Mission régionale d'autorité environnementale

**Avis délibéré de la mission régionale d'autorité
environnementale de Bretagne sur le projet de
construction d'un parc photovoltaïque au Verger (35)**

n° MRAe : 2023-010958

Plan du projet de centrale solaire (source : étude d'impact)

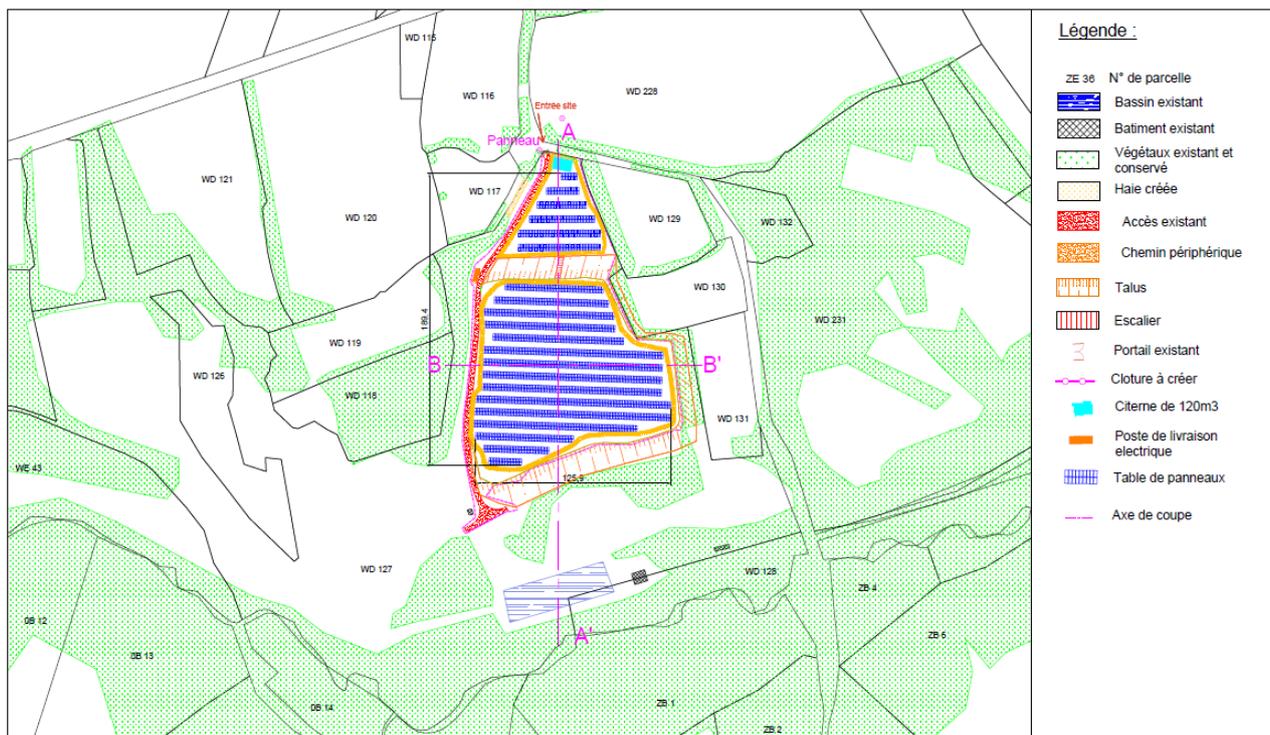
Les mesures pour la préservation de la biodiversité apparaissent globalement adaptées, en particulier la préservation des bordures boisées. Le projet, en l'état, prévoit cependant la destruction de la plantation de feuillus sur la partie nord du site. **Une variante d'implantation des panneaux évitant la destruction de ce jeune boisement mériterait d'être étudiée.**

De jeunes plantations de feuillus seront détruites sur une surface de 990 m² en partie nord du site d'implantation. Or, ces plantations constituent un enjeu fort pour les oiseaux nicheurs. Le choix de la destruction et de la compensation n'est pas justifié (cf. § 2.4 Justification environnementale des choix). Dans le cadre de la démarche d'évitement, de réduction et à défaut de compensation (ERC)¹² des effets sur l'environnement, il

serait judicieux que le porteur de projet compare les conséquences **de l'évitement ou d'une réduction de l'impact sur ces jeunes plantations avant d'envisager de compenser leur suppression.**

Dans l'éventualité où la destruction serait maintenue, il est prévu de replanter une haie. **Le porteur de projet devra alors préciser les essences impactées et replantées, et définir la localisation de la nouvelle haie. Il devra par ailleurs montrer le caractère suffisant de cette mesure compensatoire au regard des fonctionnalités recrées et de la biodiversité reconquise**, y compris dans la durée. Il conviendra par ailleurs de préciser les conditions de suivi des fonctionnalités restaurées.

Cartographie des milieux naturels sur la zone de projet (Extrait du dossier. Source : Calidris 2023)

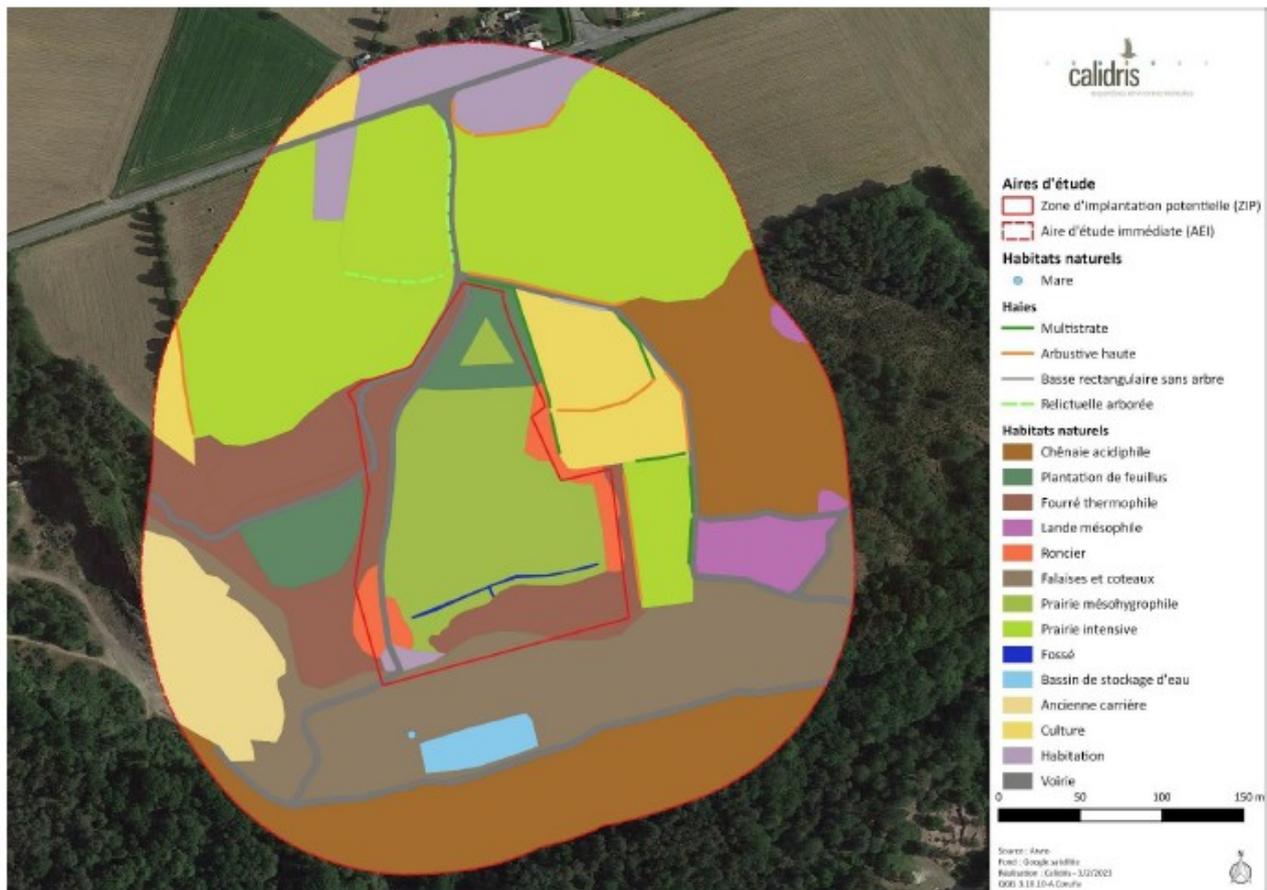
Les secteurs qui nécessitent d'être préservés pour maintenir la biodiversité du site sont les landes et fourrés identifiés en périphérie immédiate au sud de la zone de projet, ainsi que les haies et boisements qui jouent le rôle de corridors écologiques. Le secteur nord constitue par ailleurs un secteur favorable aux reptiles et aux insectes.
